### 模擬燃料体の部分装荷に係るコメント一覧

模擬燃料体の部分装荷に係るコメント回答

模擬燃料体の部分装荷における影響評価について  
(改正 5)

国立研究開発法人日本原子力研究開発機構

#### 1. 燃料体1体引抜き時の流量変化

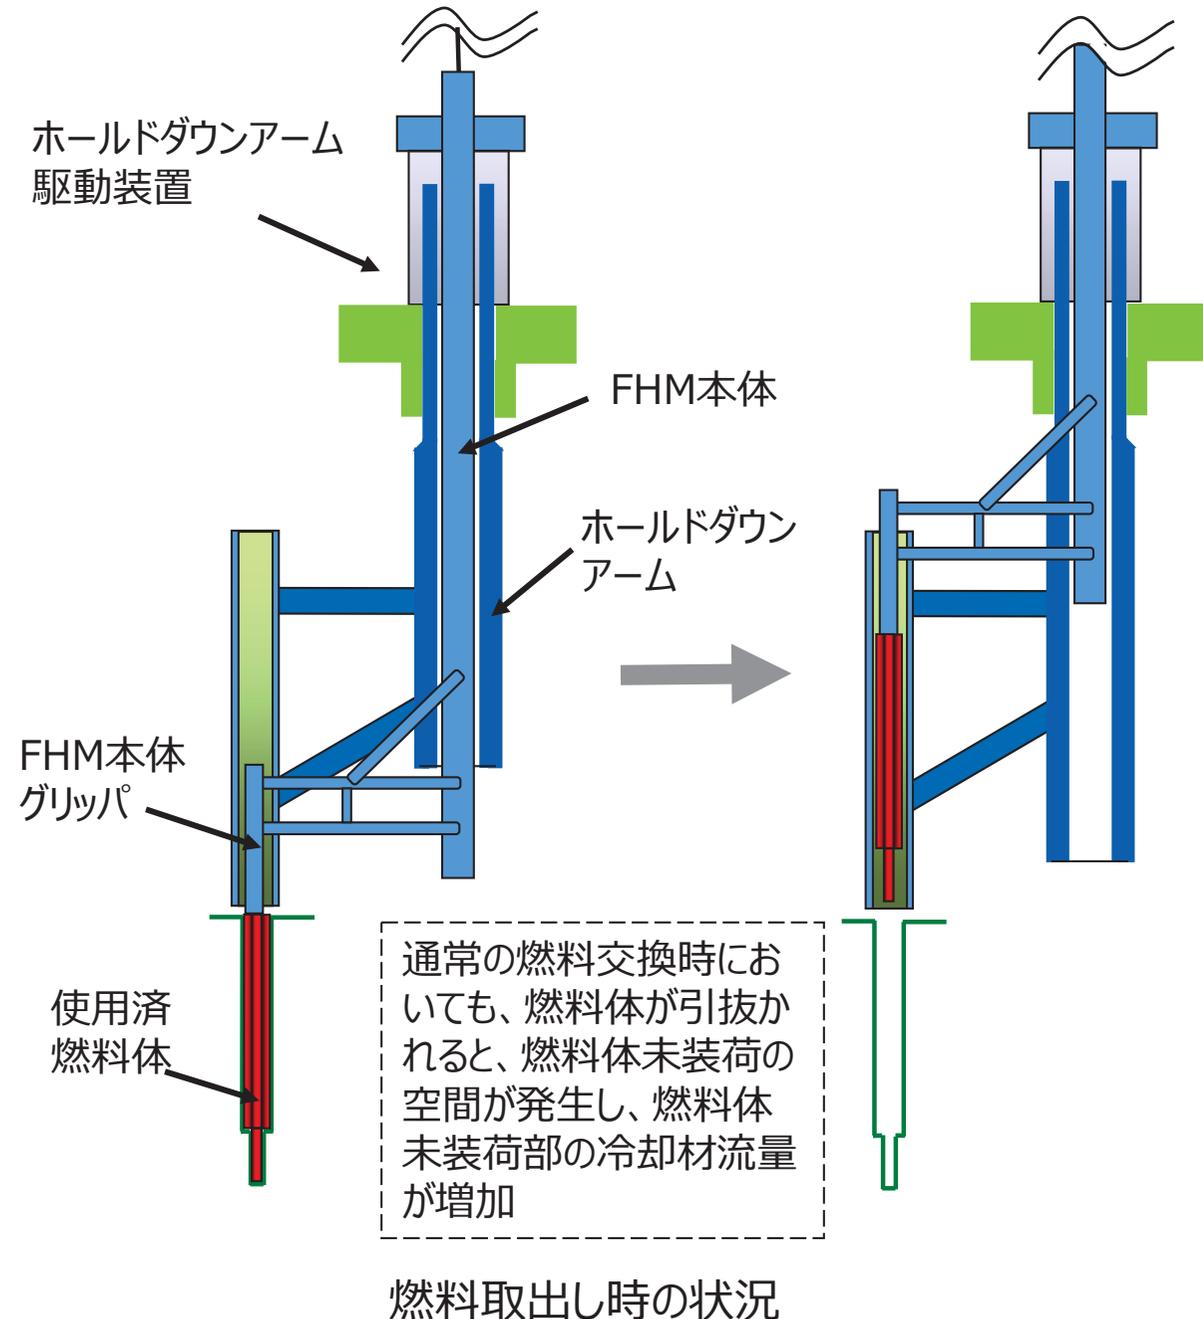
コメント	千鳥では、炉心の流量配分が変わってくる。集合体/模擬体への上向き流体力が変わる。この影響について説明すること。
回答	<p>燃料取出時は1次系循環ポンプはポニーモータ運転であり、循環流量は定格運転と比較して1/10程度と小さい。また、流体力は概略流速の2乗に比例することから、その影響は定格運転時に比べ1/100程度。このため、部分装荷における群振動解析では、浮力は考慮しているものの上向き流体力はゼロとして解析している。</p> <p>部分装荷で、燃料体が装荷されない空間が生じると、その部分の流動抵抗が小さくなり、未装荷部分に冷却材が多く流れ、燃料体部に流れる流量は低下する。このため燃料体に働く上向き流体力は更に小さくなる。</p> <p>燃料体が抜けた空間を流れる冷却材流量は増加するが、通常の燃料交換においても、燃料引抜部の冷却材は増える。このような状況で、燃料交換が行える実績があることから、燃料体未装荷部分の流量増加は、燃料取出し機能に影響を与えない。</p> <p>なお、炉心部の圧力損失が小さくなることで、循環流量が増えるが、一方では1次主冷却系循環による主冷却系統側の圧力損失が大きくなることから、冷却材の循環流量は、一定流量以上増えることはない。</p>

- ①燃料交換時炉心領域 1 の平均流量  
：約1.7kg/s
- ②未装荷部に流れる冷却材流量  
：約21kg/s
- ③通常の燃料交換時においても12倍程度の  
流量変化有り。

「応答スペクトルに基づく地震動評価」により策定した地震動Ss-Dによる炉心支持板の加速度応答時刻歴波形

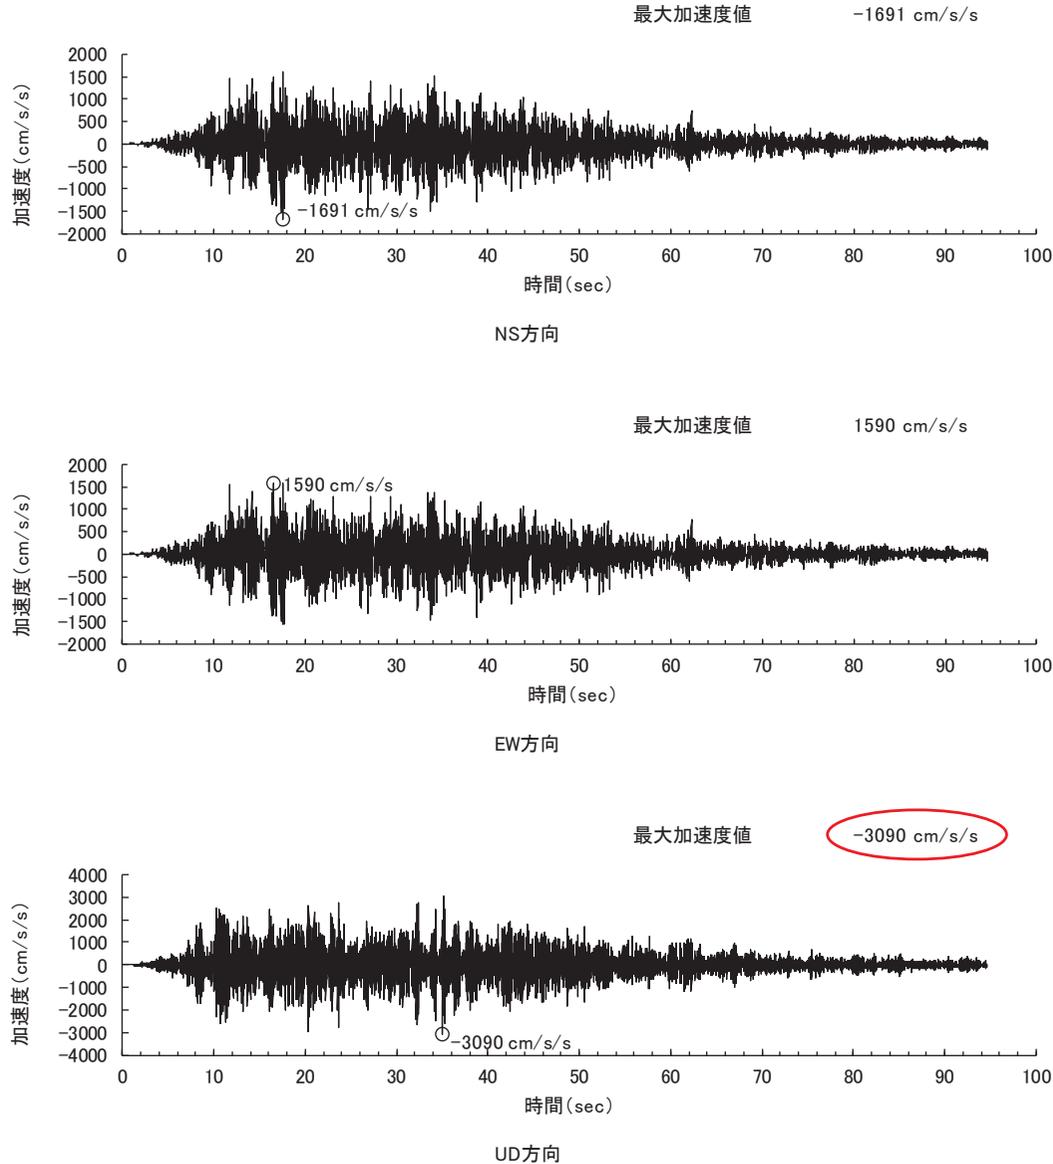
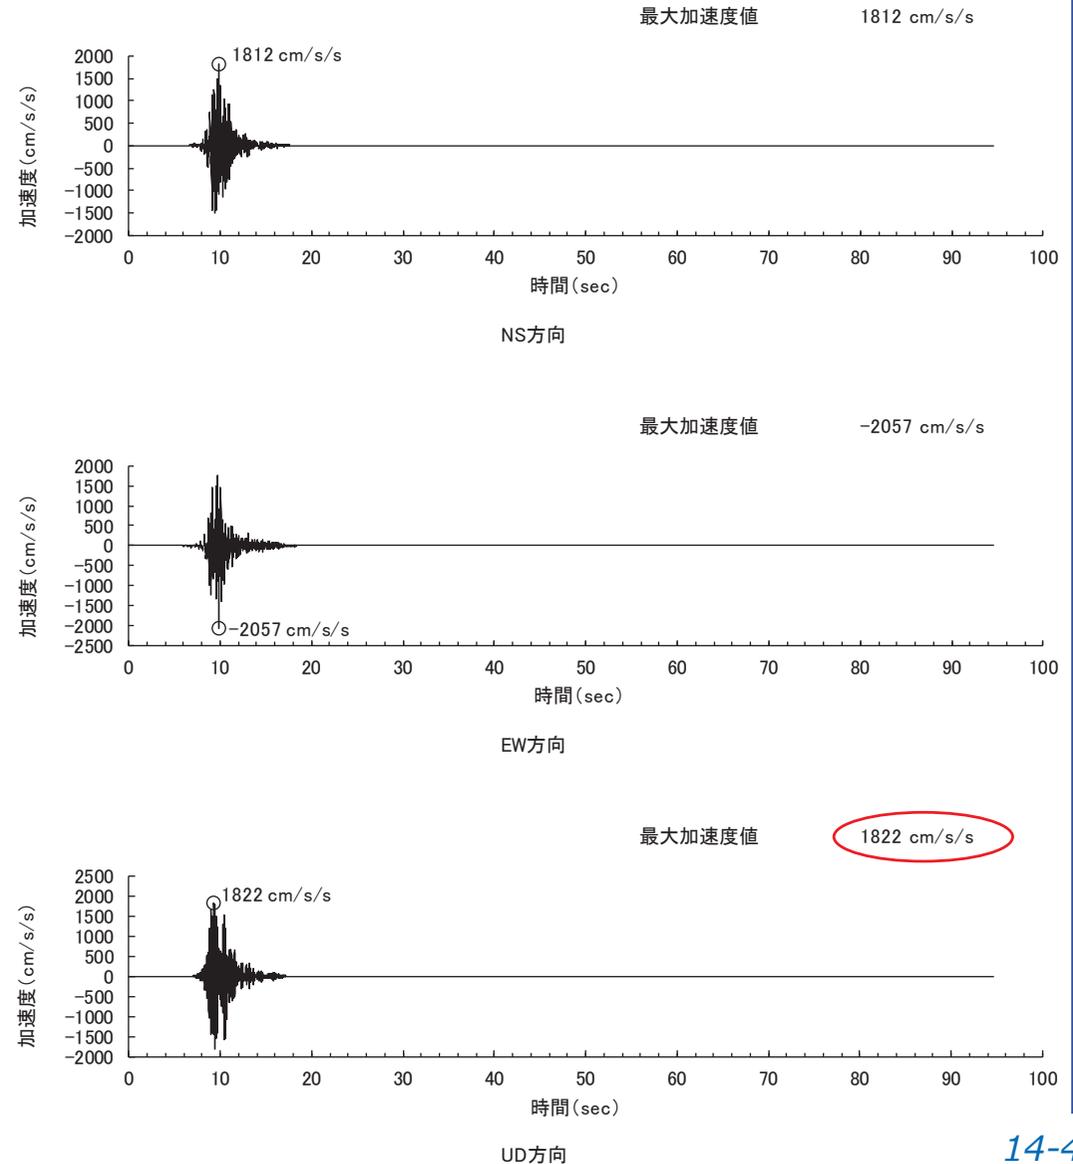
コメント	部分装荷時の地震時構造健全性評価において、耐震バックチェック時に策定した地震動を用いた評価と軽水炉参考波を用いた評価について、跳び上がり量の評価結果に1桁の差がある。この理由と妥当性を説明すること。
回答	<p>耐震バックチェック時に策定した地震動（以下、「Ss-D波」）と軽水炉参考波を比較すると、水平方向の加速度では軽水炉参考波は995ガルとSs-D波の760ガルに比べ大きい、鉛直方向の加速度では軽水炉参考波は464ガルとSs-D波の507ガルに比べ小さい。また、鉛直方向の応答スペクトルで比較（炉心支持板の固有周期0.075秒で比較）しても、軽水炉参考波はSs-D波に比べ小さく、燃料体の跳び上がりは小さくなる。</p> <p>実際の炉心支持板の最大加速値で比較すると、軽水炉参考波は1822ガルでありSs-D波の3090ガルと6割程度となっており、軽水炉参考波による跳び上がり量が小さくなることは妥当である（跳び上がり量は気中では初速の2乗に比例する）。</p> <p>また、これまでも説明したように、燃料体は衝突を繰り返し、燃料体が落下した際、炉心支持板の上向き速度が大きい時に大きく跳び上がる。軽水炉参考波は、地震動の継続時間が短く、燃料体が繰り返し炉心支持板に衝突する機会が減ることも最大跳び上がり量が小さくなる要因となる。</p>

炉心支持板上の加速度で比較すると、軽水炉参考波の最大加速度はSs-D波の6割程度と小さい。

## 4. 37体群体系跳び上がり試験データの整理

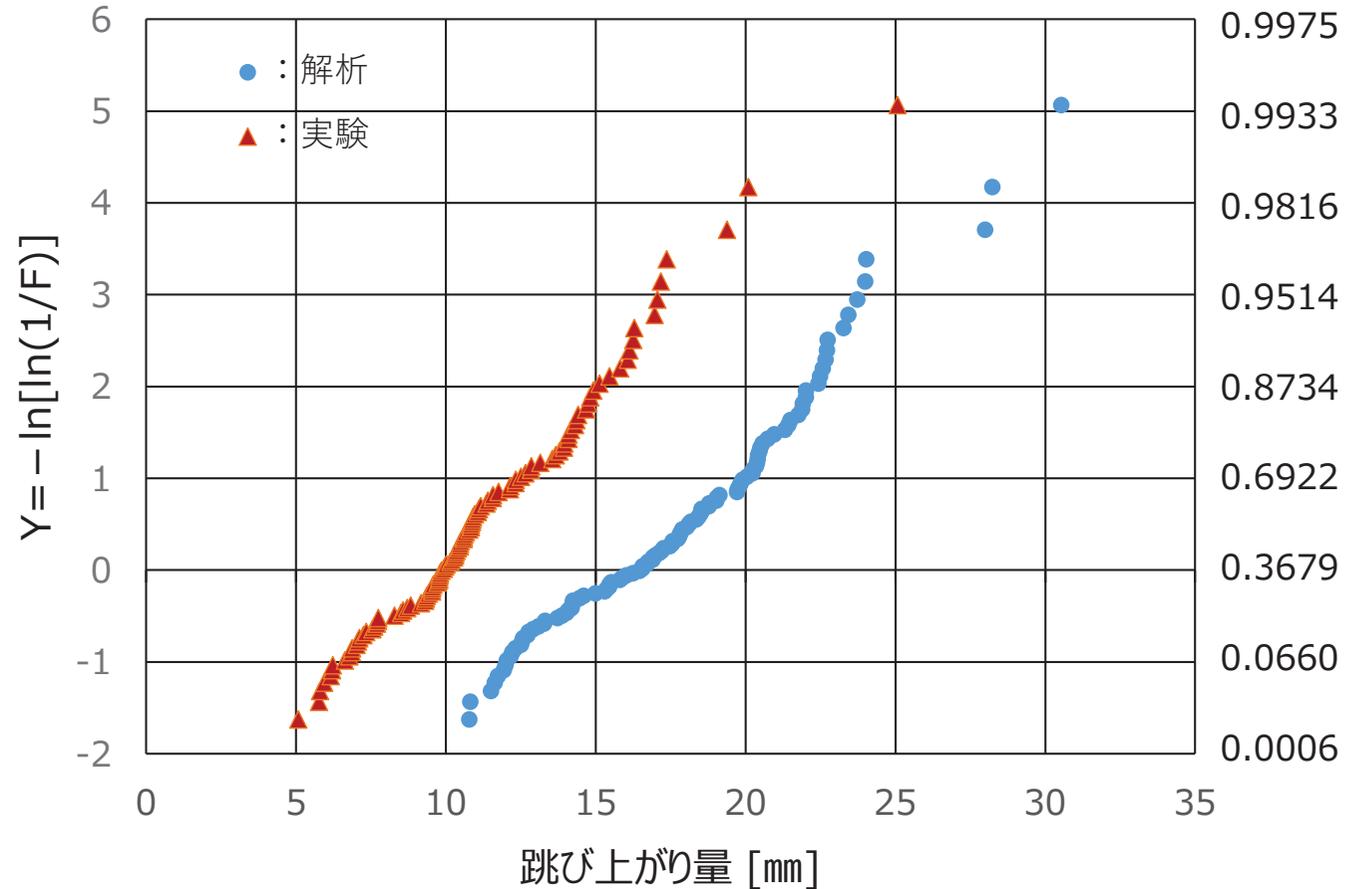
コメント	極値統計を分かり易く説明すること。
回答	<p>燃料体の跳び上がりは、炉心支持板との衝突現象を伴うため、確定論的に燃料体の挙動を追うことには限界がある。しかし、炉心支持板の振動が一定の振幅の中で振動すること、燃料体の炉心支持板への衝突速度も一定の幅の中で変動することを考えれば、確率論的に取り扱うことは可能である。</p> <p>評価の対象としているのは、燃料体の最大跳び上がり量である。燃料体個々の跳び上がり量も分布を持つ。解析や実験によって評価対象としている値は、それぞれの燃料体跳び上がりの最大値である。これは、個々に分布を有したデータの中から、最大値を抽出し、その最大値の分布がどうなるかを調べることに等しい。</p> <p>このような、最大値の分布を調べる方法として、極値統計論がある。この理論を37体群体系実験に適用し、跳び上がり量がどのように整理されるか調べた。</p> <p>燃料体の最大跳び上がり量の分布は概ね二重指数分布(Gumbel分布)に従うことを確認し、燃料体跳び上がり量の最大値は、一定の信頼度を有して推定可能なことを確認した。また、37体群体系の跳び上がり実験では、解析が実験結果を保守側に評価することも確認した。</p> <p>また、もんじゅ燃料体の跳び上がり量評価結果は、ほぼ二重指数分布に従うことが確認されており、解析による燃料体の跳び上がり量評価は一定の信頼度をもって最大跳び上がり量を推定している。</p>

プロットは概ね直線状に並び、燃料体の最大跳び上がり量の分布は二重指数分布に従うことが推定される。

# 1. パッド外れの概念

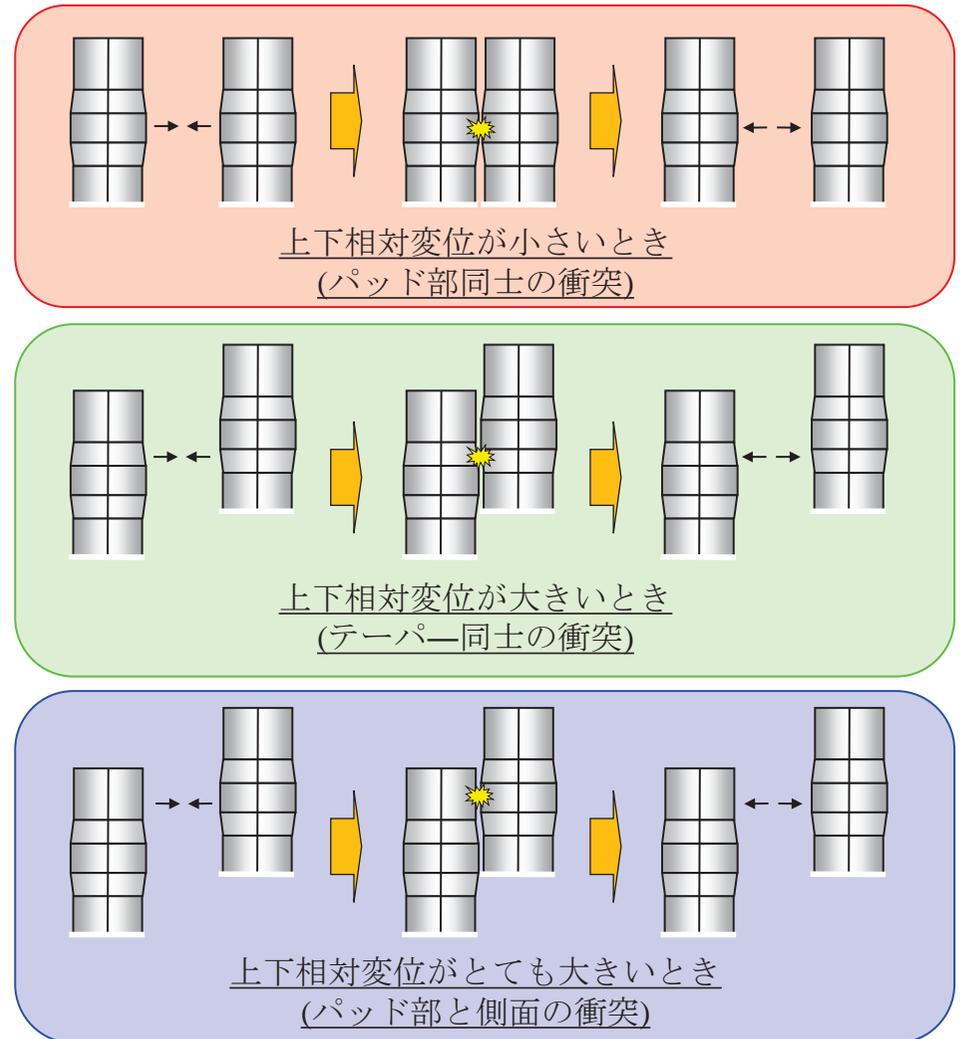
質問	パッド外れが起きた場合について、試験結果を含め説明すること。
回答	<p>実際にパッド外れが生じる炉心構成要素は一部であり、全体的な水平拳動は殆ど変化がないことが強加振条件による振動試験によっても確認されている。パッド外れが生じた場合は、パッドの接触条件が変わり、パッド部のギャップが大きくなる。これにより、炉心構成要素の水平方向の可動域が広がり、水平変位が大きくなるが、パッド部は角度の浅いテーパを持っており、跳び上がりによって乗り上げたとしても自重により落下する。</p> <p>なお、水平変位が大きくなった場合、運転時における制御棒挿入性を評価に影響が大きいですが、廃止措置段階においては、制御棒は既に挿入されている。また、炉心に残る燃料体の数も減っており、制御棒が無くても原子炉は臨界になりえない。仮にパッドが外れるような跳び上がりが生じた場合でも、原子炉施設の安全性は確保されている。</p>

上下方向加振力が大きくなり、嵌合部（パッド部）高さを超えて跳び上がりが生じると、水平方向の支持条件が変化し、水平変位の増大する懸念が生じる。⇒**パッド外れ**  
 近年の設計地震力の増加に伴い、本解析評価手法では、このパッド外れを解析上考慮できるようにしている。

原子炉構造地震応答解析モデル  
（鉛直方向）

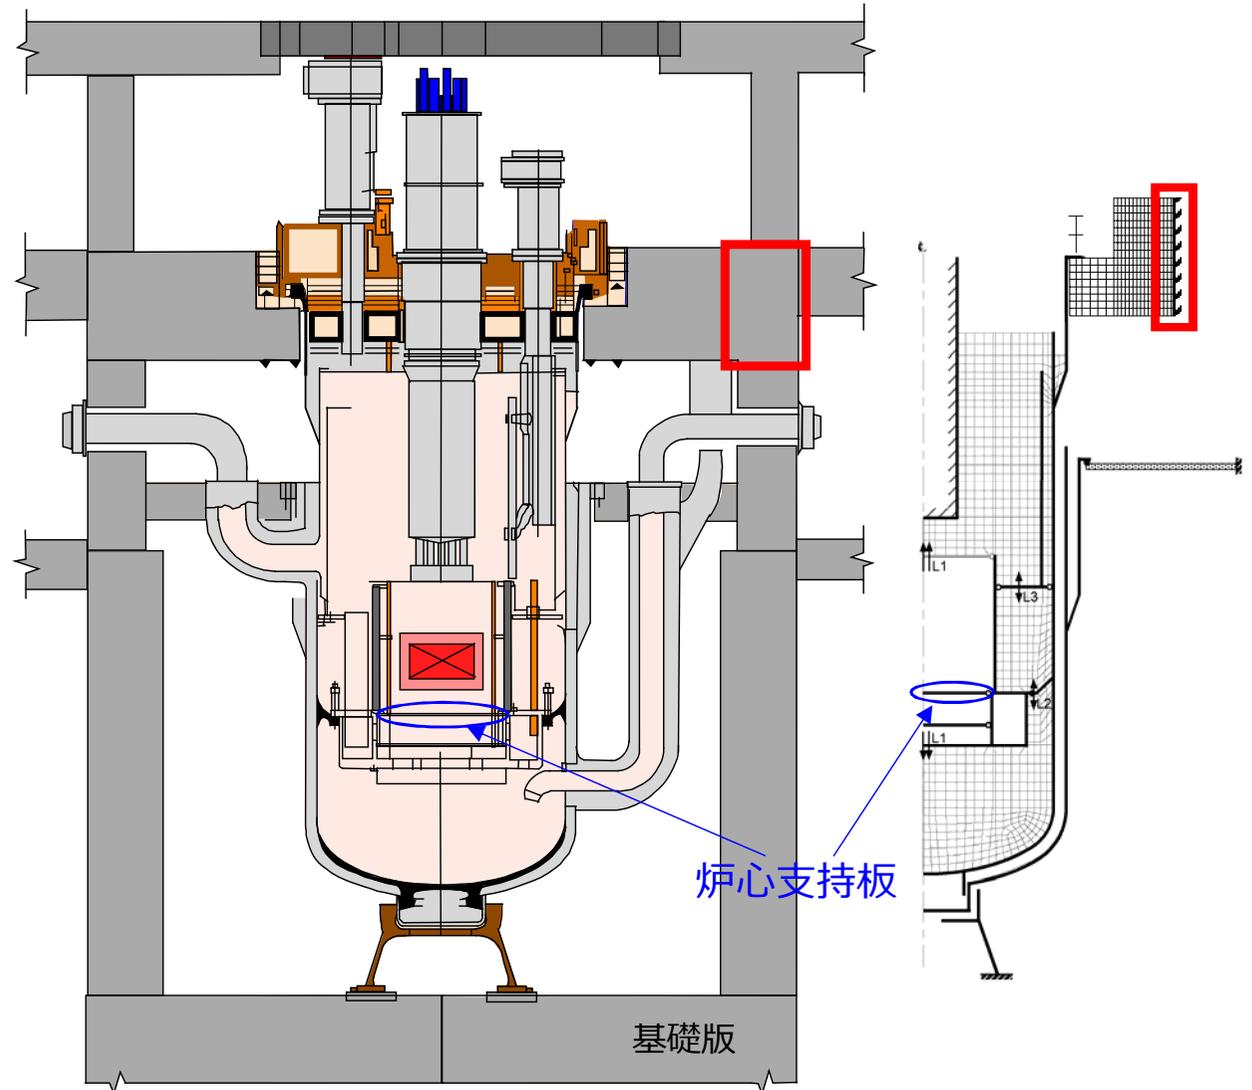
質問	炉心支持板の変位はどの程度となるのか説明すること。
回答	<p>燃料体の跳び上がり評価に用いた炉心支持板の鉛直方向の加速度時刻歴波を、2回積分すれば炉心支持板の鉛直方向の変位が求まる。ただし、建物も鉛直方向に揺れていることから、基準位置を設定する必要がある。原子炉容器の鉛直方向の振動は、ペDESTAL部から原子炉容器側に伝わることから、ペDESTAL部を基準に、炉心支持板の鉛直変位を算定する。</p> <p>ペDESTAL部の鉛直変位と炉心支持板の鉛直変位の差から炉心支持板の鉛直方向の変位量（ペDESTAL部に対する炉心支持板の相対変位）を評価すると、最大4.2mmとなる。炉心支持板はこの程度、鉛直方向に変位しているものと推定される。</p>

- ◆ 耐震バックチェックで用いた通常運転時の解析モデルに準ずる。流体も含めたモデル化により構造－流体間の連成振動を考慮。軸対称モデルとし、構造はシェル要素、ナトリウムは流体要素でモデル化。
- ◆ 本評価において廃止措置段階及び部分装荷状態を考慮した結果、既往評価と異なる条件は以下の通り。
- ◆ 構造材の温度：
  - R/V及びG/V本体：200℃
  - R/V及びG/Vフランジ：40℃
  - 下部支持構造：110℃
 これに伴い物性値も上記温度に対応
- ◆ Na温度：200℃  
これに伴い物性値も上記温度に対応
- ◆ 付加質量：Na重量に関しては温度変化分を考慮
- ◆ 入力：□部に入力
- ◆ 解析コード：FINAS（時刻歴応答解析）

### 鉛直方向の固有値解析結果

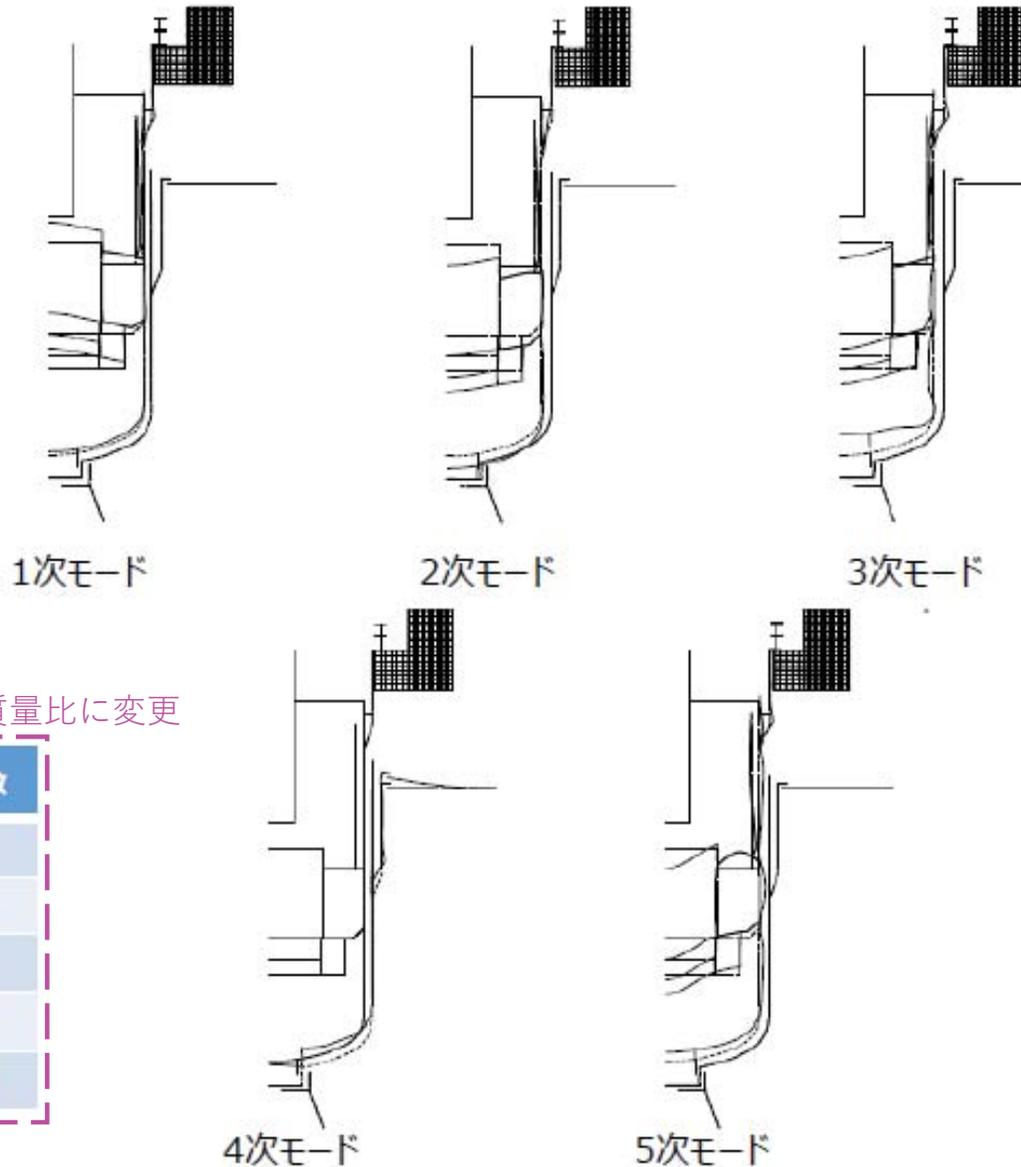
質問	刺激係数の値からは炉心重量が小さい様に推察される。炉心支持板の応答解析が適切か確認すること。
回答	<p>本評価で使用した原子炉構造の鉛直方向の応答評価モデルは、耐震バックチェック時に使用したモデルを用いて、廃止措置段階の条件に修正（温度、ヤング率など）したものである。今回使用したモデルは、耐震バックチェック時のモデルと固有値を比較することで解析モデルの妥当性を確認しており、炉心支持板の応答は適切である。</p> <p>また、ご質問の炉心の燃料体の質量に関しては、炉心質量163ton及び炉心支持構造の内部構造物（連結管など）22.5tonを、炉心支持板に付加重量として入力しており、適切に設定している。</p> <p>なお、原子炉構造応答評価した解析モデルについて、鉛直方向と水平方向で使用しているコードが異なり（鉛直:FINAS,水平:NASTRAN）、刺激係数の定義が異なっている。指摘の計算された質量が大きく異なったのは、この定義の違いによるものと推察される。また、水平方向のモデルは鉛直方向では考慮していない内部コンクリートまでモデルに含めているため、モデル質量が大きく異なる。</p>

この欄を有効質量比に変更
